NOUS HÀBITATS

1. CREACIÓ D'ESPAYS PER A LA BIODIVERSITAT

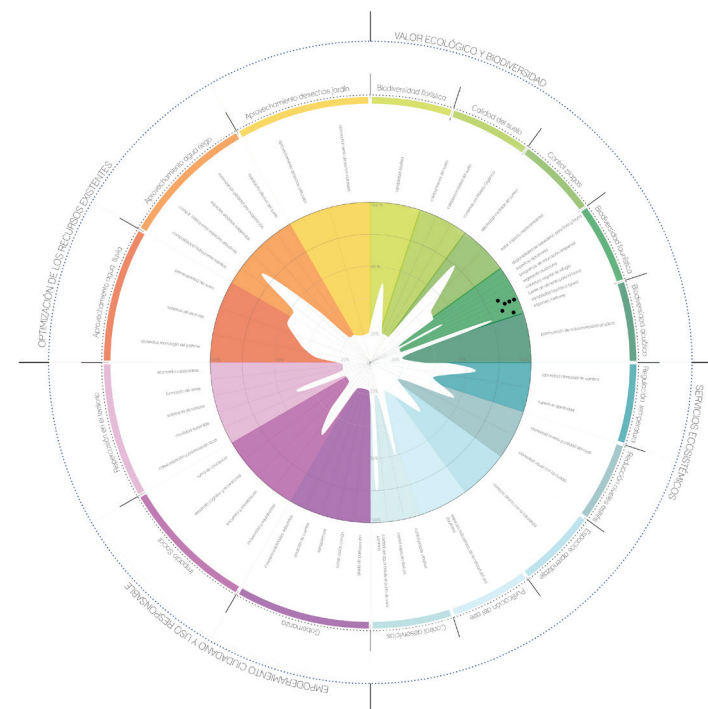
1. D'acord sempre que siguin insectes beneficiosos.
2. Per les oronetes s'ha de posar un niu xicotet primer.
5. Les dues tenen acollida. I no sembla que siguin incompatibles.

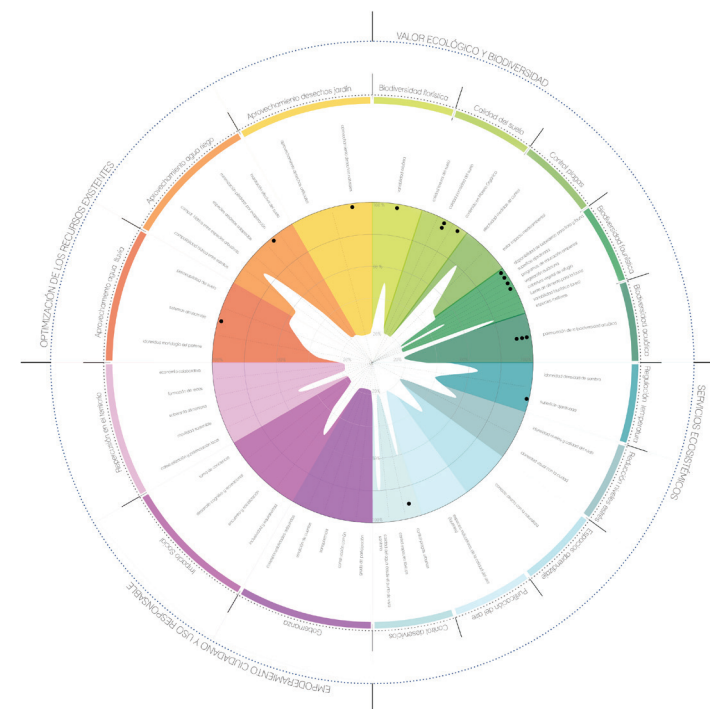
3. Sempre que els fruits no acaben en els camins de trànsit pavimentats sembra bé. Han de caure sobre la terra matorrenca.
4. No sol agradar. Hem d'anar amb compte per exemple amb l'arboç pels xiquets perquè punxa.

*Seria interessant utilitzar cartells per a explicar les mesures que es prenen. És necessari promoure activitats d'educació ambiental per a entendre les mesures adoptades i no generar la idea que el espai esta abandonat i poc cuidat (com passa en el Parc de Marxalenes, on algun veí s'ha queixat de la màquia).

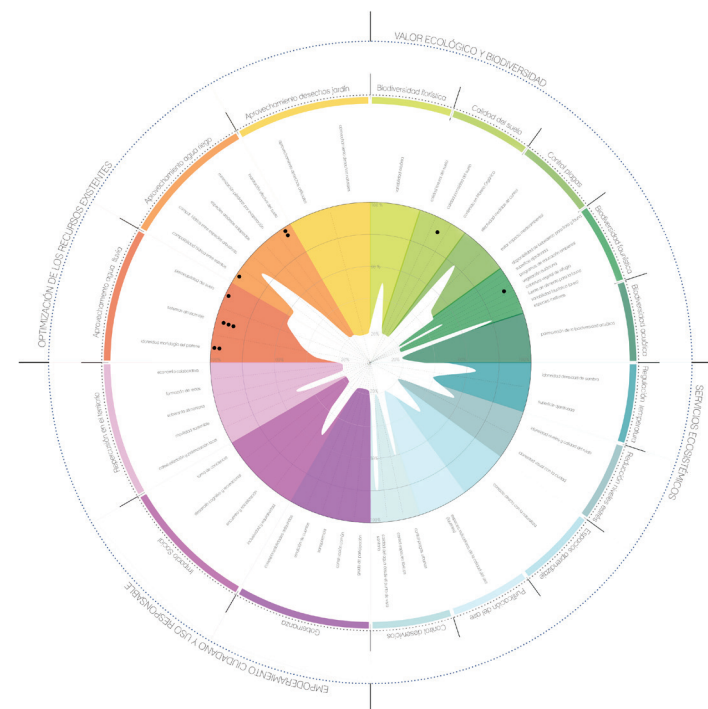
1. Totalment d'acord.
2. Cal valorar el consum d'aigua. Necessàriament hauria d'anar acompanyat d'un pla d'eficiència d'aigua i que es fera en moments puntuals. (nota: incloure dins de l'estudi d'eficiència d'aigua les mesures d'aprofitament de l'aigua de reg i de pluja. També estudiar la càrrega del pou, que per ara rega la totalitat del parc i no presenta escassetesa, es aprofitat per a altres usos? Hi ha realment dèficit d'aigua en aquesta zona?)

3. És una mesura conflictiva. Hem de valorar si pot haver-hi un substitut (tipus altres herbàcies) que almenys permeten una petita zona per tombar-se. També, hem de pensar les possibilitats d'espais d'activitat tipus pícnic. Ja es va discutir en el procés de l'ermita. Hi ha herbàcies?

5. Estudiar si el formigó permeable deixa evaporar encara que al parc com no n'hi ha quasi edificacions no hi hauria problemes d'humiditat. Informar-se de la temperatura que agafa en estiu.

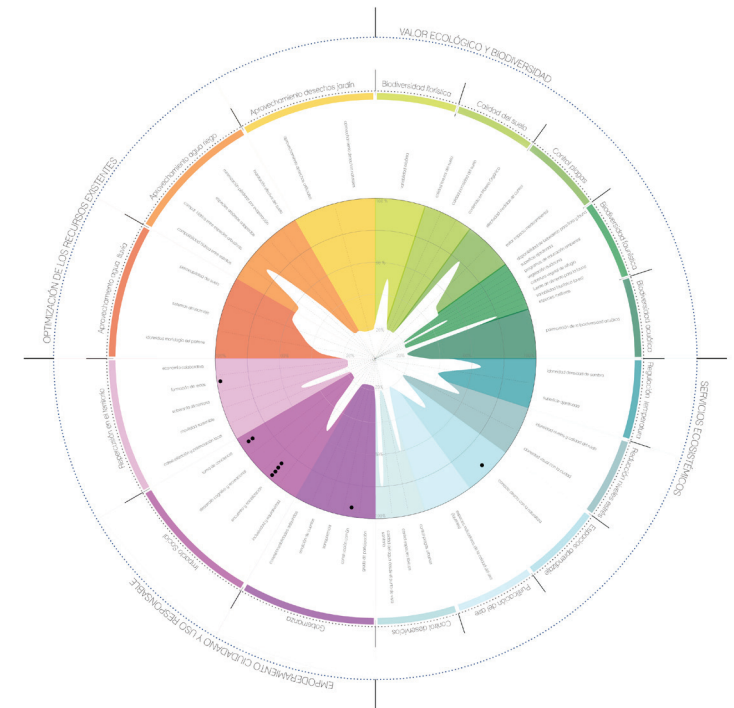
2. Agrada molt
3. Buscar com a referència el parc dels 5 sentits a la Toscana (<http://parcocinquesensi.weekendlazio.it/>)
4. Exemples: sambori, tres en ratlla. Estudiar la possibilitat que n'hi haja una petanca pels més majors. Van desaparèixer al barri, hi havia dos equips de petanca molt bons. Introducció de rodes, deixar troncs caiguts per a pujar (com mesura d'EA, per a aprendre sobre el procés de descomposició).

NOVA: Buscar alguna mesura per incrementar l'ombra en la zona dels jocs. Més arbrat?

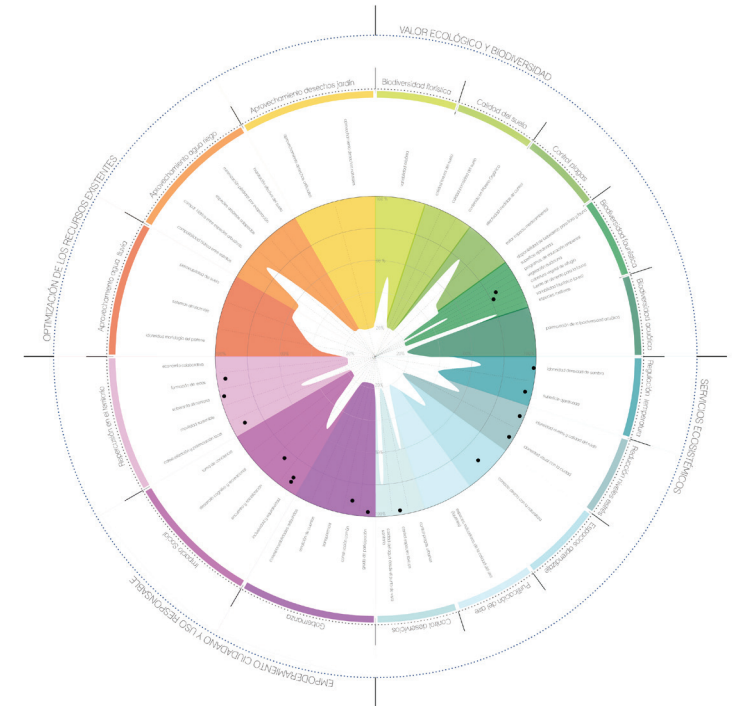
5. Al principi bona acollida. Però després reflexionem que és el mateix cas que el sòl de cauxú. És des-educatiu. És bo que els xiquets coneguen que plantes són tòxiques i quals no. Es podrien senyalitzar encara que és una mesura passiva. Caldria promoure també accions estructurals com implicar als col·legis i demostrar que el parc és un lloc per aprendre.

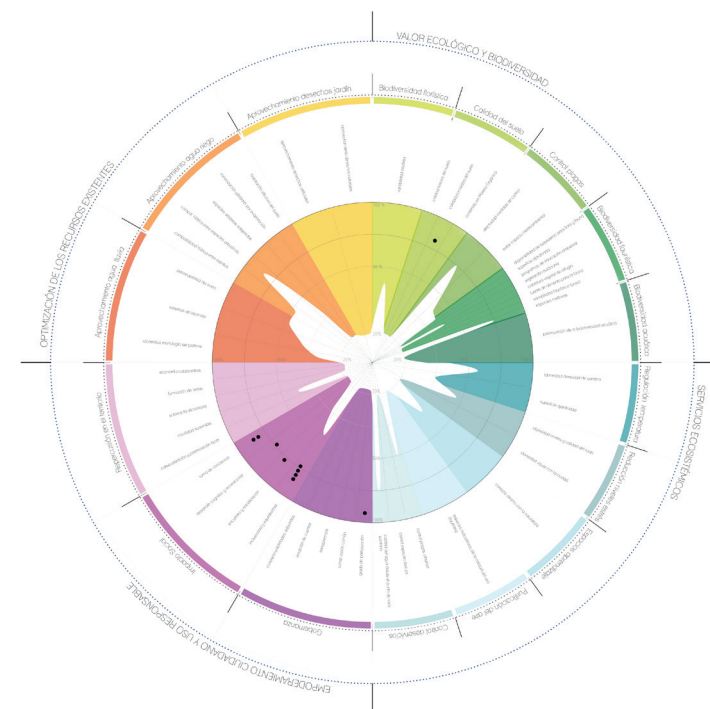
2. No es considera que siga la solució als problemes.
3. Banys públics: molt bona acollida
4. Alguna veïna li sembla que és un "parxe". S'ha d'exigir aquest dret, altra cosa seria que no existiren i que s'hagueren de fer de nou, però hi ha ara mateixa 3 banys i cap es troba obert a l'ús públic.
5. Molt bona acollida.
7. Seria interessant que fóra un afigura més oberta, per exemple que fera també el paper de l'educador ambiental.
